Échangeur Turcot

Chapitre 9

Questions posées au MTQ

**Questionnaire sur les travaux
envisagés sur l'autoroute Ville Marie :
Une autoroute pendulaire
pour les navetteurs en provenance
de l'ouest de l'île de Montréal
vers le centre-ville**

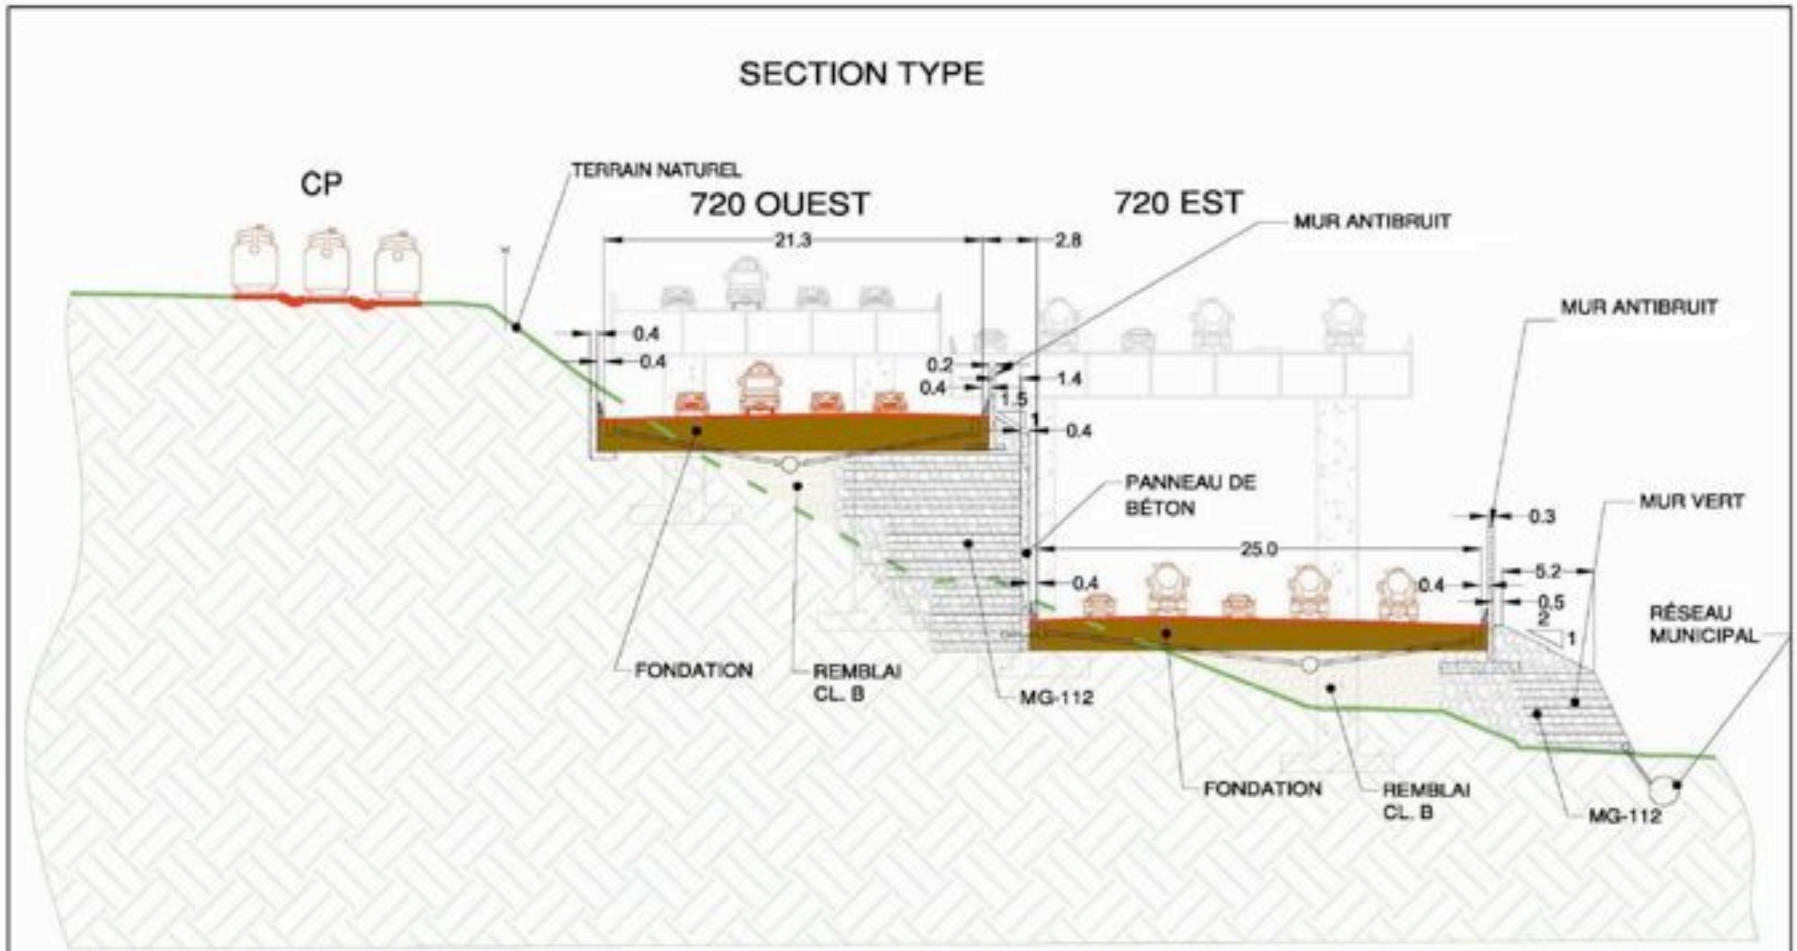
Dans tous les documents consultés il n'y a qu'une coupe dans l'axe Ville marie qui est disponible.

Exemple la coupe illustré par le MTQ en audience n'est pas la même que celle illustré que j'ai pris de votre document.

Je vous ai préparé des coupes critiques à la hauteur de la rue De Courcelles ainsi que la rue Greene qui démontreront la complexité de réalisation auquel on doit tenir compte.

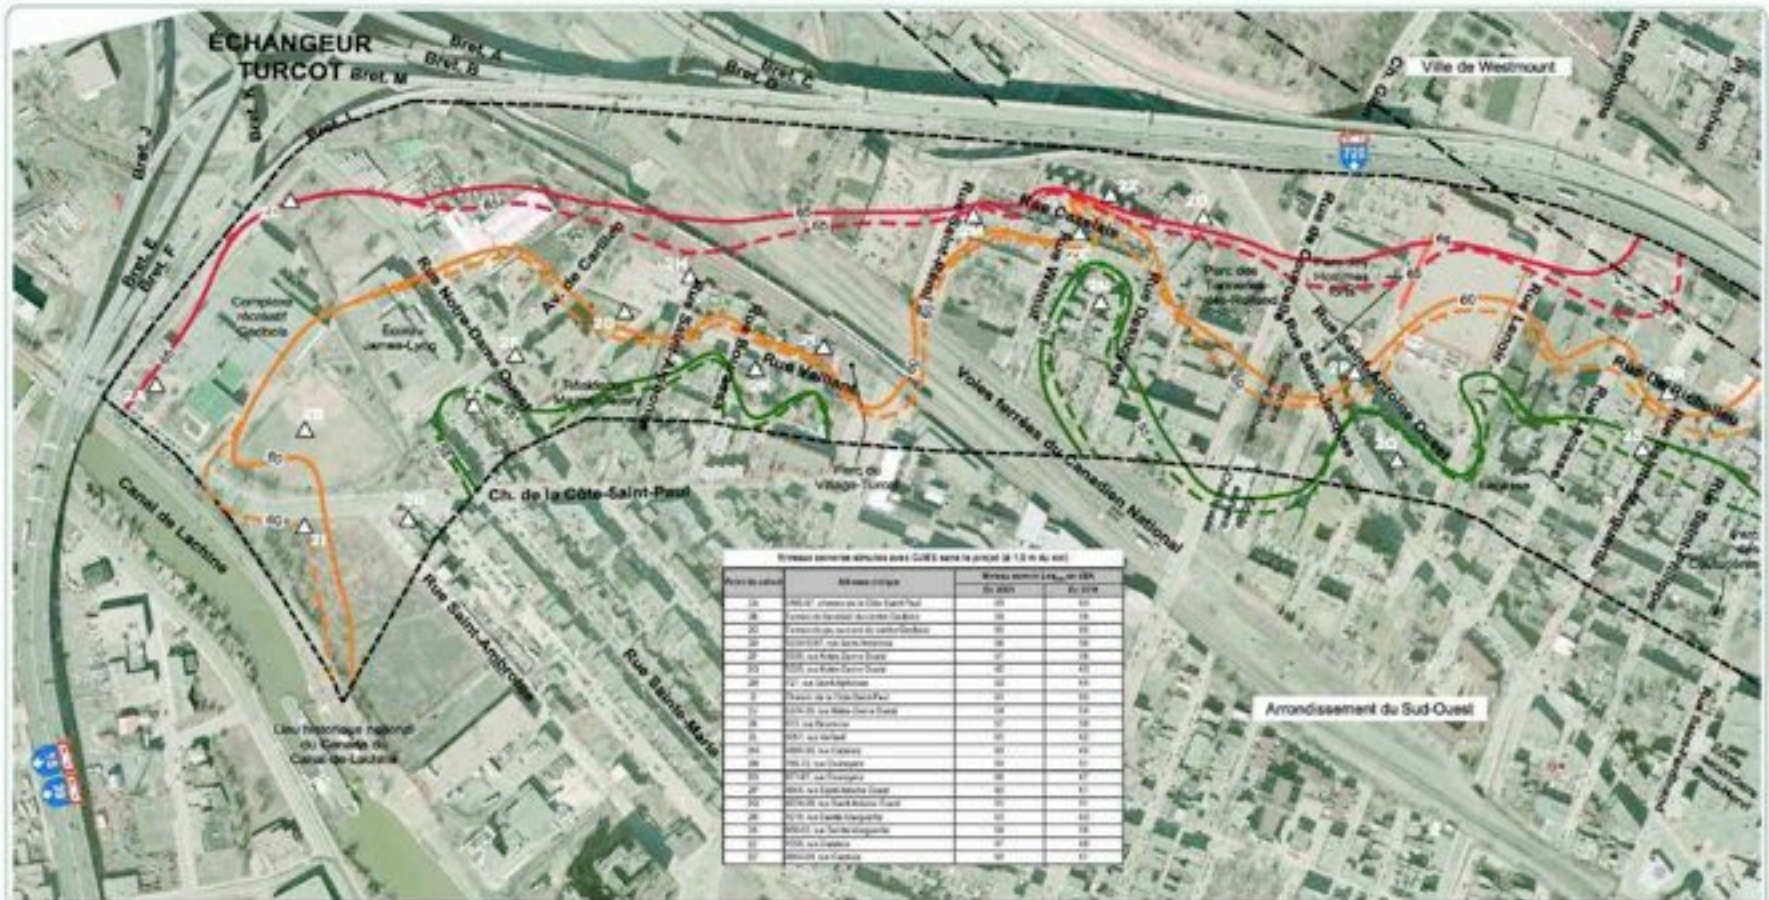
1. On voit bien qu'une partie de la travée direction Est peut être construit à côté des structures existantes à l'Ouest de la rue Saint Rémi en démolissant le 780 St. Rémi, mais comment peut on construire la travée direction Est à la hauteur de De Courcelle (Là où le symboe A-720 apparaît à gauche de l'image)? Précisons que le dégagement sous la structure existante à cette endroit (d'environ 9 mètres) ne permet pas la construction d'une nouvelle chaussée sur remblai avec viaducs au dessus des rues entre le niveau du sol et le dessous de la structure de la Ville Marie Actuelle. Donc nous demandons au MTQ de fournir des plans et des coupes montrant les deux infrastructures (existant et nouveau) dans ce secteur (des Tanneries) pour bien expliquer leurs intentions pendant cette période de transition. (Coupes envoyées dans courriel précédent.).

2. À la traverse du Canal de Lachine (à gauche de l'image 1b) comment est-ce que le MTQ prévoit tricoter la nouvelle configuration routière dans la forêt des colonnes montrée dans l'image 4). Pourrait on avoir des plans agrandis avec le positionnement de ces colonnes dans la nouvelle chaussée incluant le positionnement des grosses colonnes en "T" #32, #33 et #34 du côté sud du canal relatif à la configuration nouvelle". Nous avons tenté de faire une mise en plan pour comprendre la complexité de la traverse du canal mais aurions aimé que ce dessin soit fourni par le MTQ. (L'empreinte des colonnes en rouge qui son dans les nouvelles chaussées pendant la construction.)

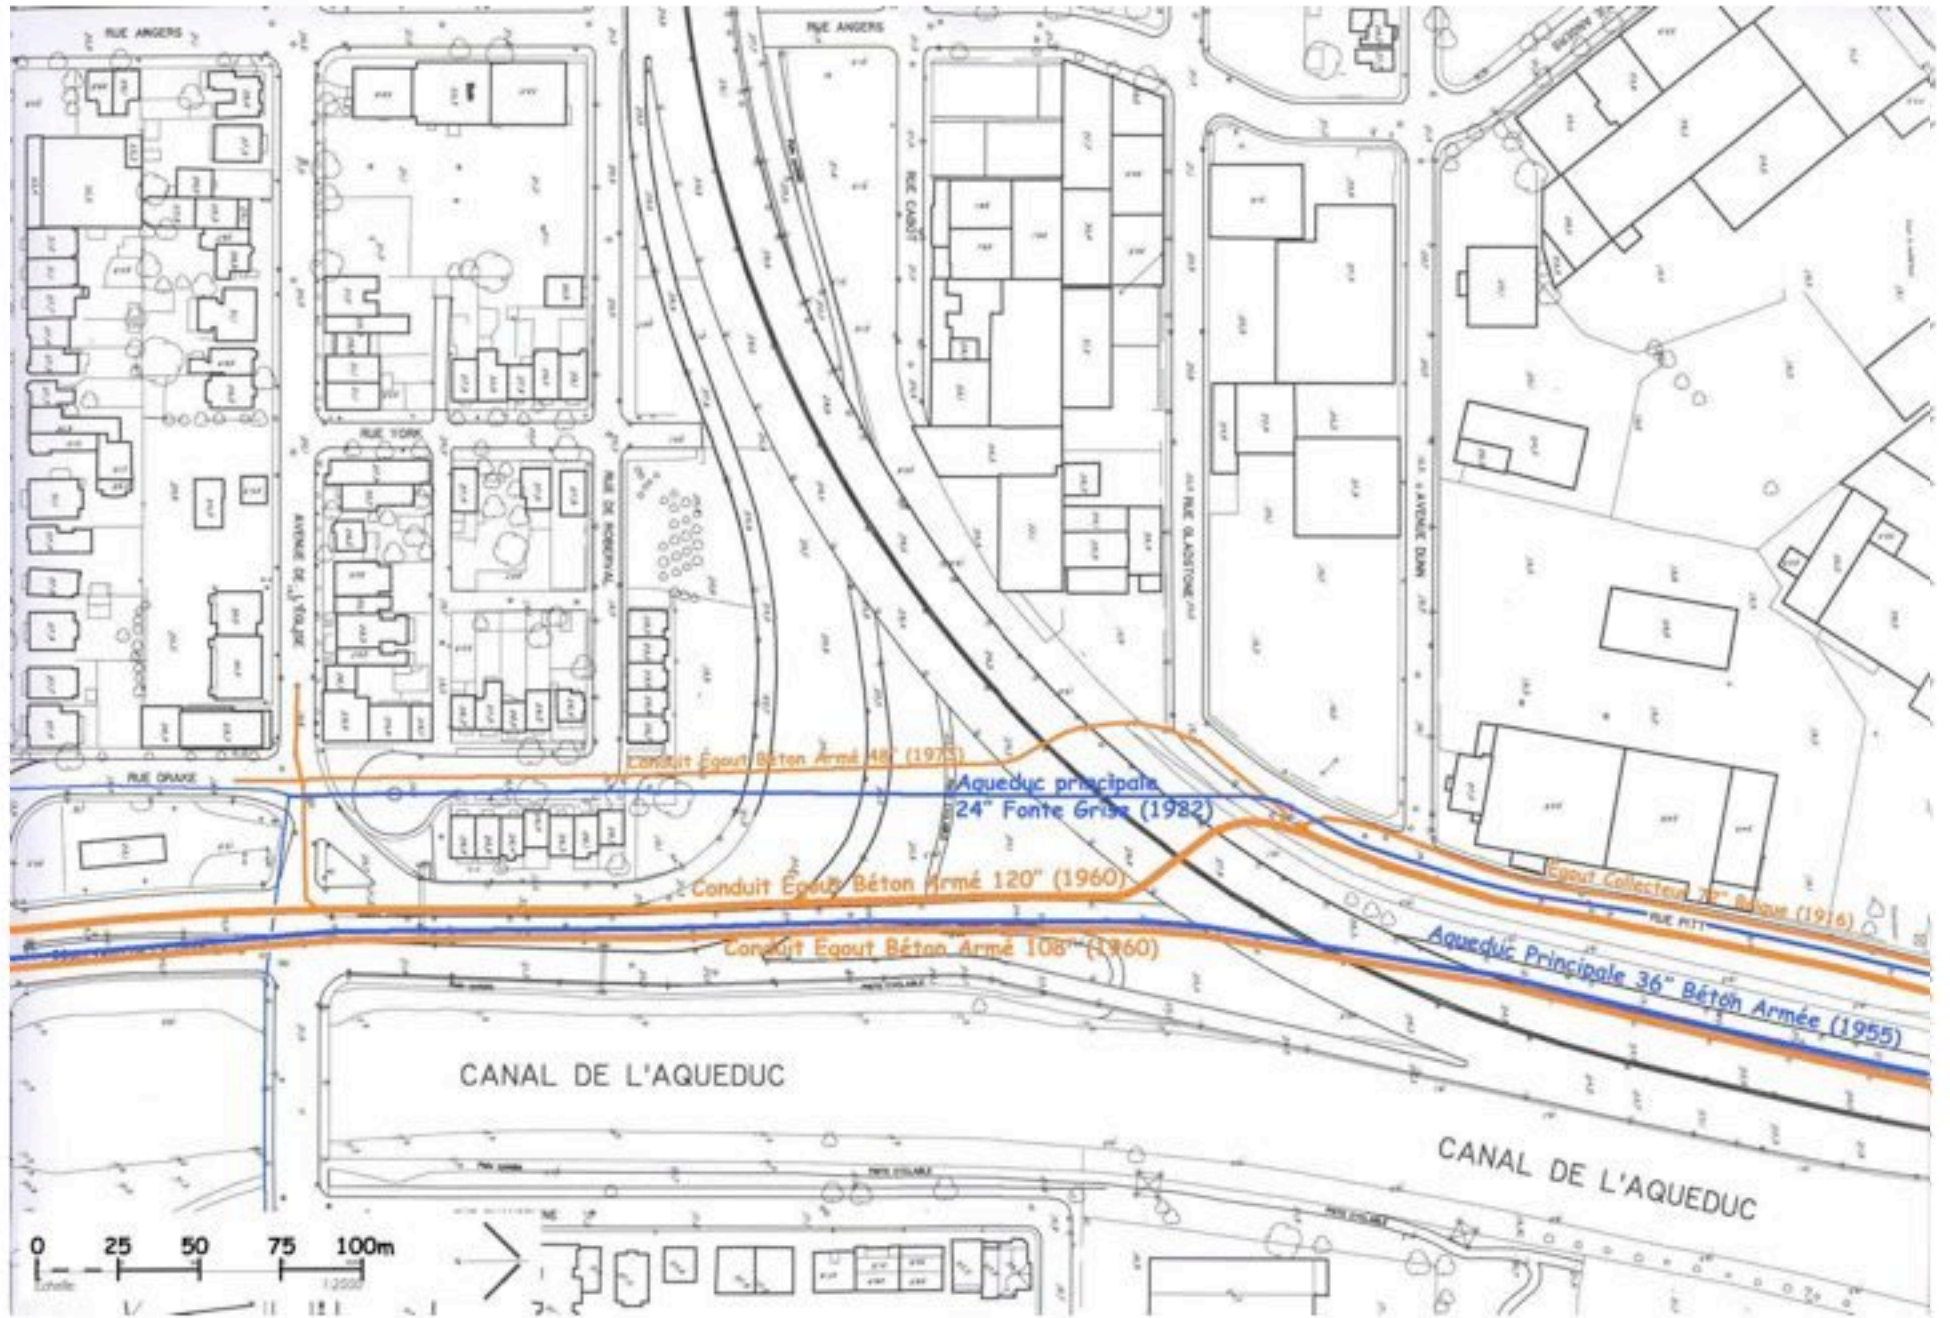
Enfin cela restreindrait la possibilité de mettre en sous terrain recouvrable seulement la section de l'A-15 entre Angers et Eddy pour remonte suffisamment à de la Vérendrye pour dégager les conduits en question.

Prenant le niveau à 18,5 mètres qui correspond au niveau de la sortie de la Vérendrye direction Ouest en dessous de l'A-15 cela donnerait un niveau d'environ 14,5 mètres pour l'A-15 à Angers. Précisons que le niveau de la rue en question est 21,5 mètres à cette endroit.

J'indique les rues Angers, St. Rémi et Eadie passant à niveau au dessus de l'A-15 mais ne montre pas encore les

PR3.1, Chapitre 8, Analyse de circulation comparant le scénario de référence (Statu Quo) avec le scénario retenu en 2016.

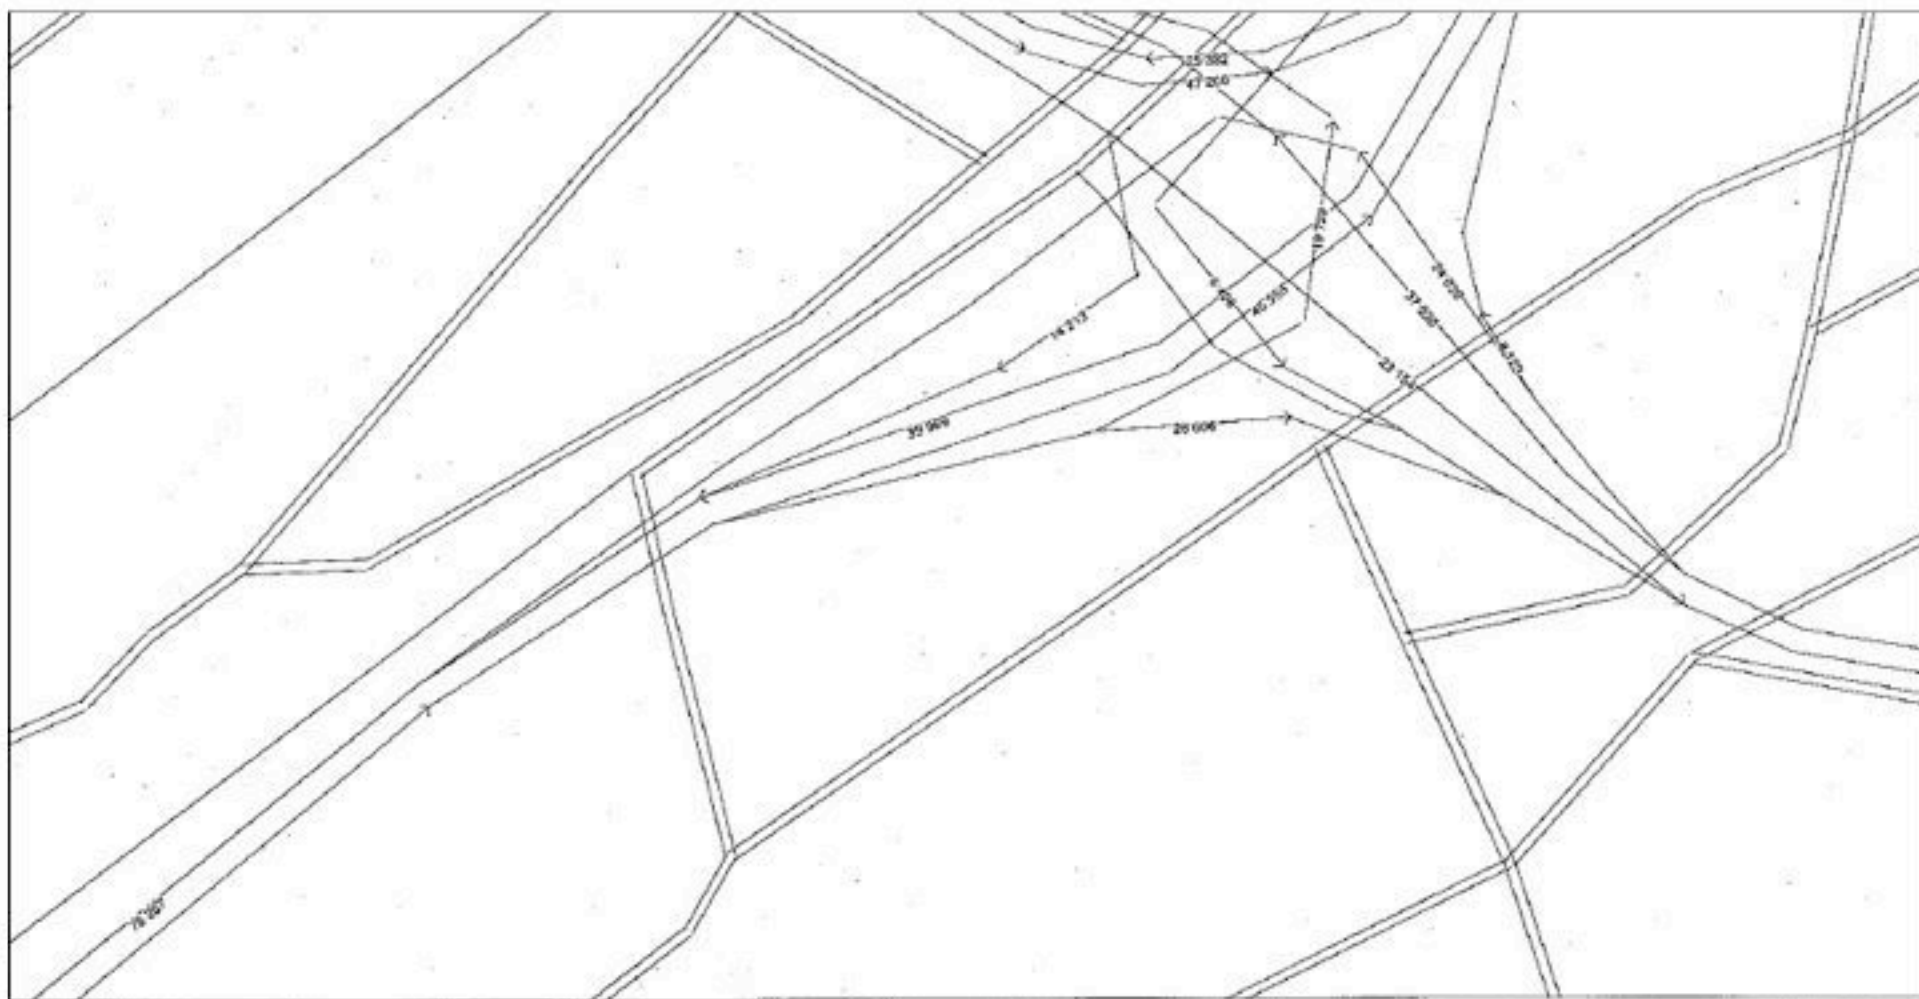
L'analyse d'entrecroisement de la bretelle A-138 Est dans Montréal Ouest est complètement erroné.

1. En après midi, il est peu probable que, des 670 véhicule quittant l'A-20 direction Est, plus de deux tiers de ces autos (soit 470) aient pour but de reprendre l'A-20 vers l'Est un peu plus loin. Étant en après midi ce tronçon de l'A-20 est fluide vers l'Est. Les 670 véhicules qui quittent l'A-20 ont pour but de prendre la Montée Ste Anne R-138 pour aller à Upper Lachine ou Angrignon et non un retour à l'A-20 un peu plus à l'Est.
2. En matinée, il se peu que quelques automobilistes indisciplinés quittent l'A-20 pour la reprendre un peu plus loin au point de convergence A-20/R-138, mais nous ne croyons pas que ce soit 310 des 490 véhicules qui quittent l'A-20 pour se diriger ailleurs sur le réseau.

Plan A-720 secteur Cazalais.

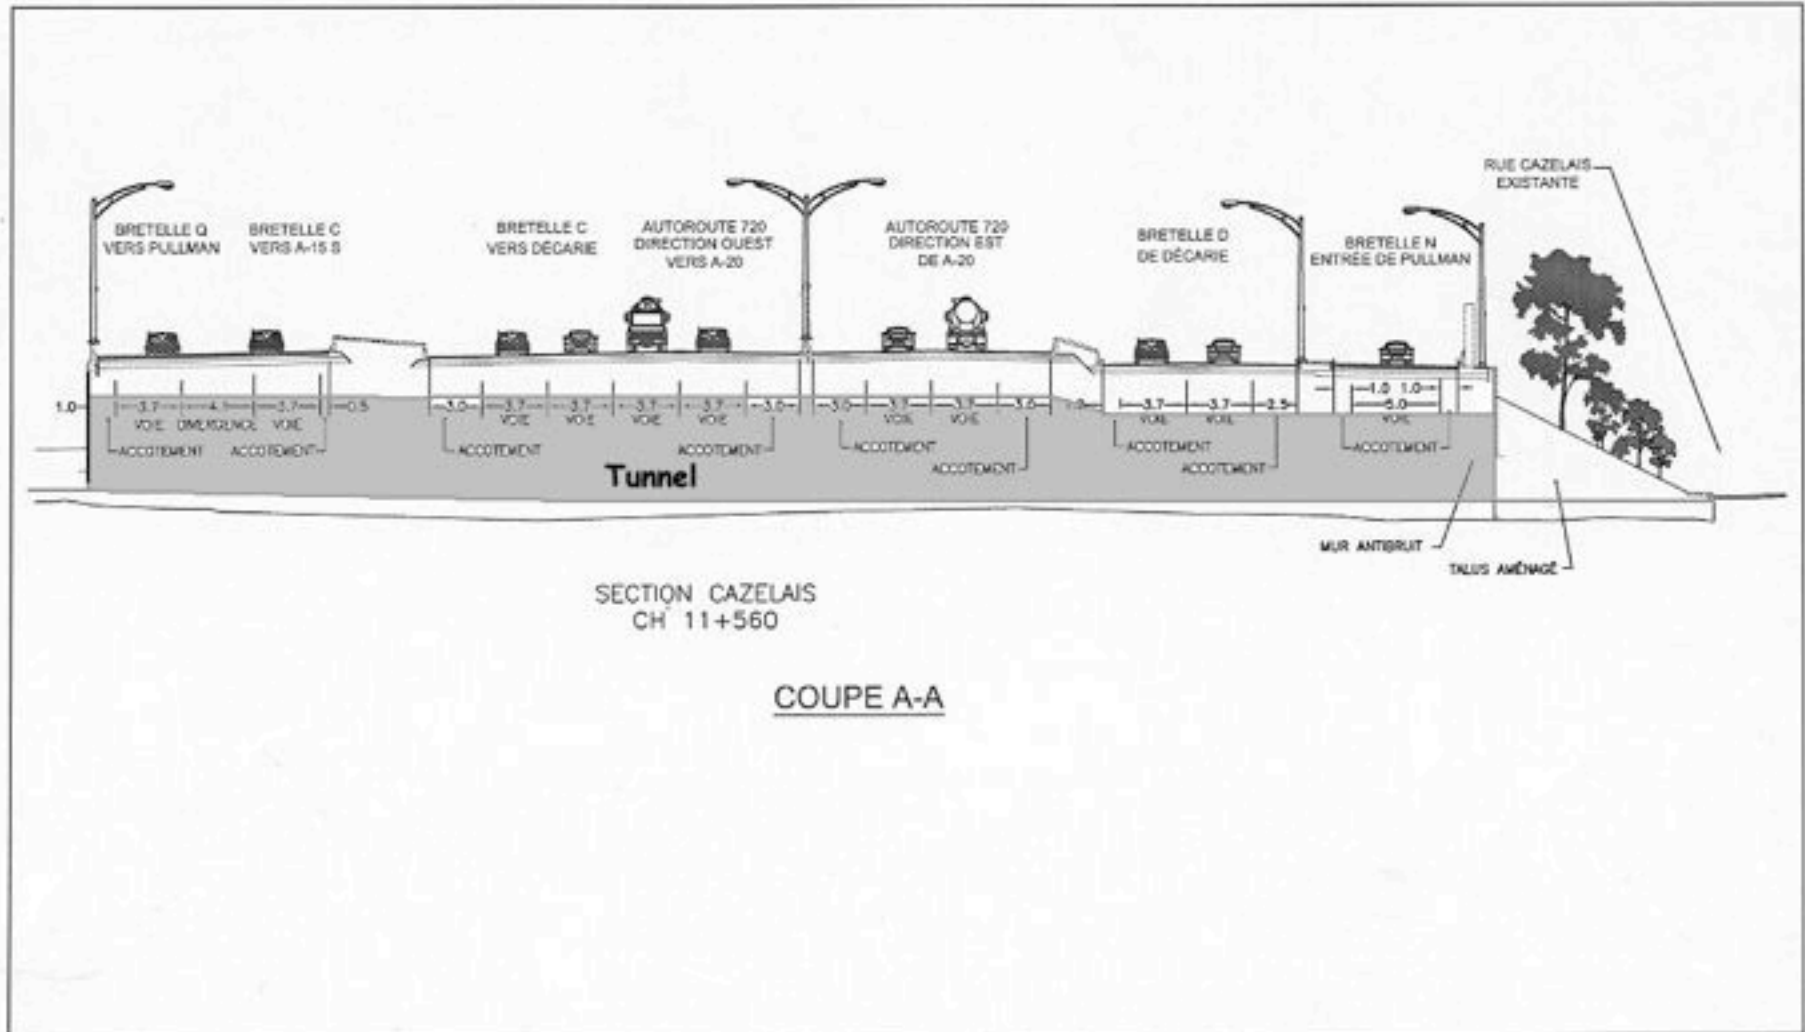
1. Par où le piéton passe pour se rendre à la rue St Jacques en provenance de Cazalais1St-Rémi pour se rendre sur la montée de la rue St Jacques sans faire un grand détour par l'entrée du CUSM plus à l'Est de l'intersection? Est-ce raisonnable d'exiger un tel détour pour un déplacement urbain à pieds?
2. Nous remarquons que ce plan ne suit pas les normes géométrique du MTQ, soit la convergence de la bretelle L sur la voie principale qui est trop courte!

3. La bifurcation vers la bretelle "C" Décarie Nord est une transition trop abrupte pour ce type de sortie d'autoroute.
